**AVIS RELATIF À LA PROTECTION
CONTRE LES EVENTUELS EFFETS NOCIFS ET NUISANCES
PROVOQUÉS PAR LES RAYONNEMENTS NON IONISANTS
GÉNÉRÉS PAR DES ANTENNES ÉMETTRICES STATIONNAIRES**

Commune : CHARLEROI - Exploitant : PROXIMUS

Référence exploitant : 71RPT_01

Rapport n° 2499 / 2023

Figure 1 : Vue en plan des lieux de séjour et des points de contrôle

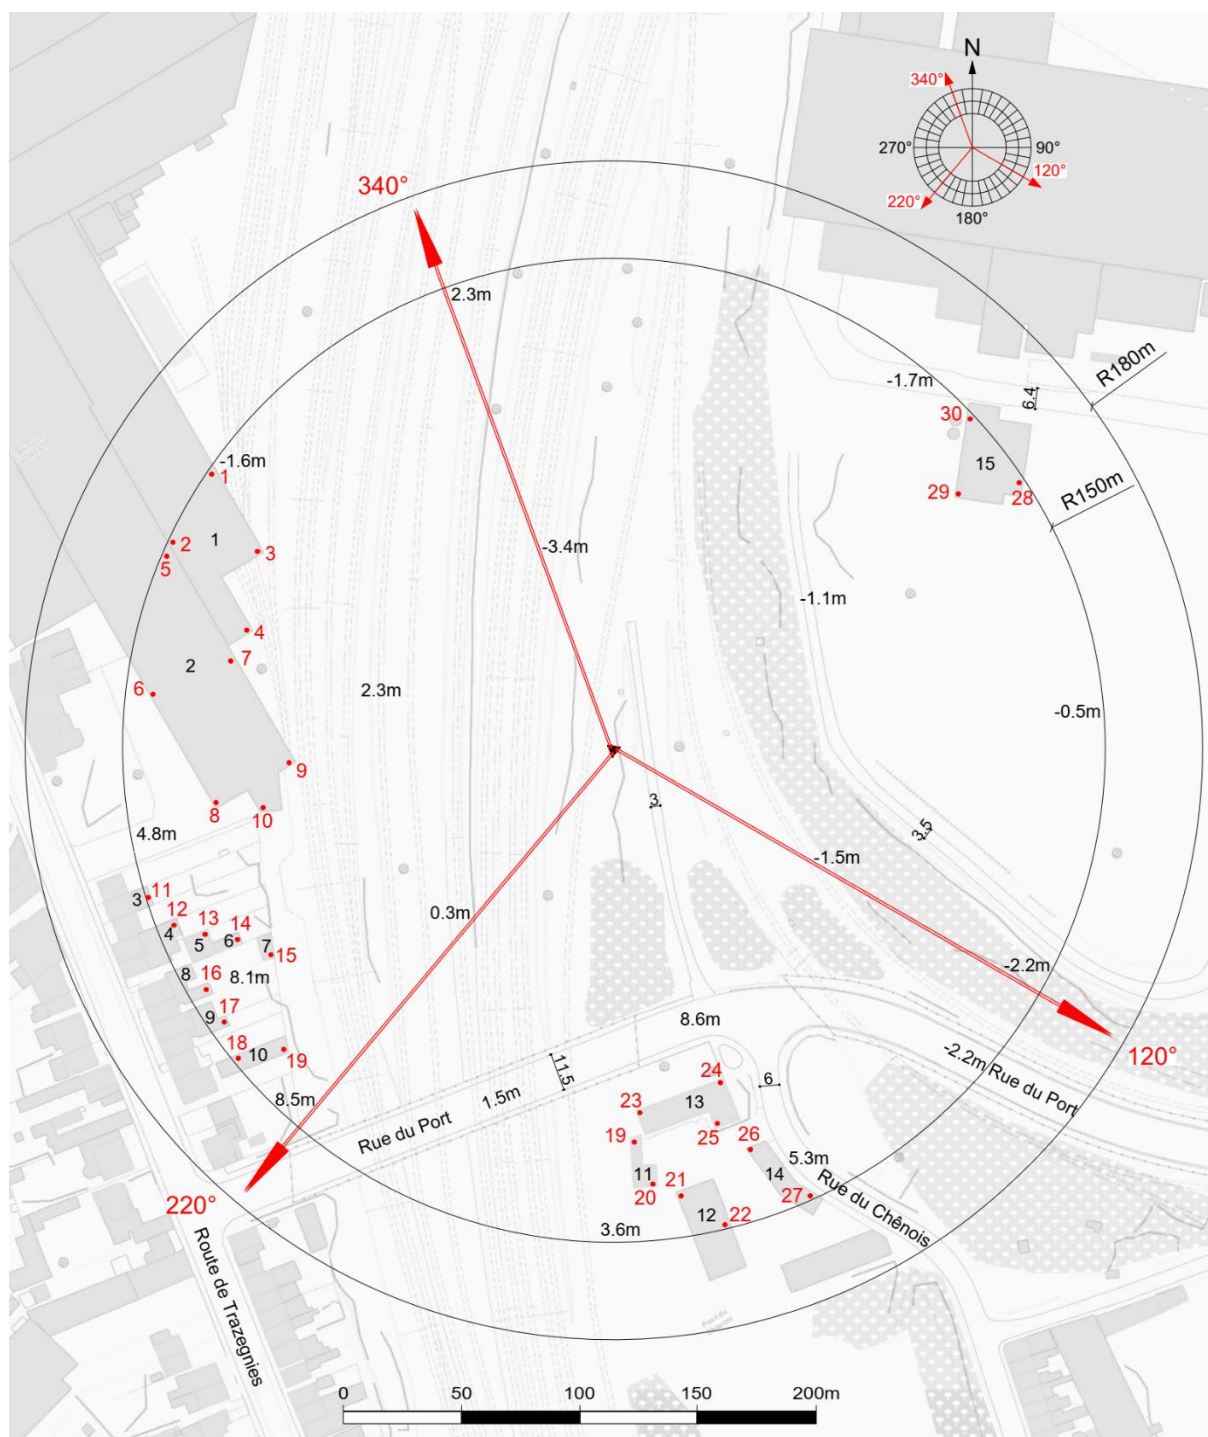
- le numéro du point de contrôle repris sur un des plans de la figure 1;
- le numéro du LS dans lequel se trouve le point de contrôle de la 1^{ère} colonne ;
- l'atténuation d'obstacle prise en compte pour le calcul de l'indice d'exposition dans le LS ;
- le résultat du calcul de l'indice d'exposition.

En ce qui concerne les antennes de l'installation mentionnées dans le tableau 1, la distance maximale à laquelle la limite pourrait être atteinte, à l'extérieur, est égale à 94,9 m. S'il n'y a pas de LS à une distance inférieure, les antennes respectent forcément la limite d'immission.

Dans le cas des LS situés à l'intérieur des bâtiments, une atténuation d'obstacle est prise en compte et il en résulte que la distance maximale à laquelle la limite pourrait être atteinte se réduit à 67,2 m.

Les résultats de l'évaluation décrite au paragraphe 4 indiquent que les antennes émettrices stationnaires de l'installation faisant l'objet du présent avis ne produisent pas, dans un lieu de séjour, un rayonnement électromagnétique maximum supérieur aux limites fixées à l'article 4 du décret.

En conclusion, les antennes émettrices stationnaires faisant partie de l'installation référencée dans le paragraphe 2 et dont les caractéristiques techniques sont résumées dans le tableau 1 **respectent les limites d'immission** fixées à l'article 4 du décret du 8 décembre 2022 (M.B. du 16.12.2022) modifiant le décret du 3 avril 2009 relatif à la protection contre les éventuels effets nocifs et nuisances provoqués par les rayonnements non ionisants générés par des antennes émettrices stationnaires.
